Zn_2026_08

dotyczy: postępowania o udzielenia zamówienia pn.: „**Przebudowa i rozbudowa budynku po byłej szkole podstawowej przy ul. Rynek 9 w Sędziszowie Małopolskim wraz ze zmianą sposobu użytkowania na potrzeby rozbudowy Szpitala Powiatowego w Sędziszowie Małopolskim i niezbędną infrastrukturą – I etap inwestycji**” prowadzonego w trybie podstawowym z możliwością negocjacji, opublikowanego w Biuletynie Zamówień Publicznych pod numerem 2026/BZP 00163532/01 z dnia 2026-03-19.

W związku z pytaniami Wykonawców Zamawiający – Zespół Opieki Zdrowotnej w Ropczycach – działając na podstawie art. 284 ust. 2 ustawy z dnia 11.09.2019 r. Prawo Zamówień Publicznych (Pzp) udziela wyjaśnienia treści specyfikacji warunków zamówienia (dalej zwanej SWZ):

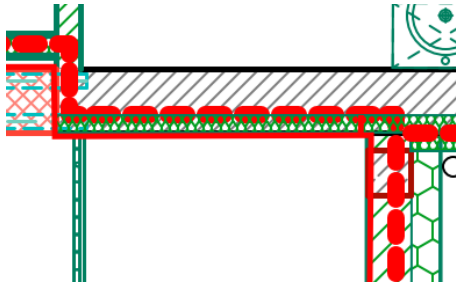
Według warstwy SZ2 klatka schodowa ma być docieplona styropianem gr. 16 cm, natomiast wg. przedmiaru wełna. Proszę o wyjaśnienie rozbieżności.

Zgodnie z częścią architektoniczną projektu
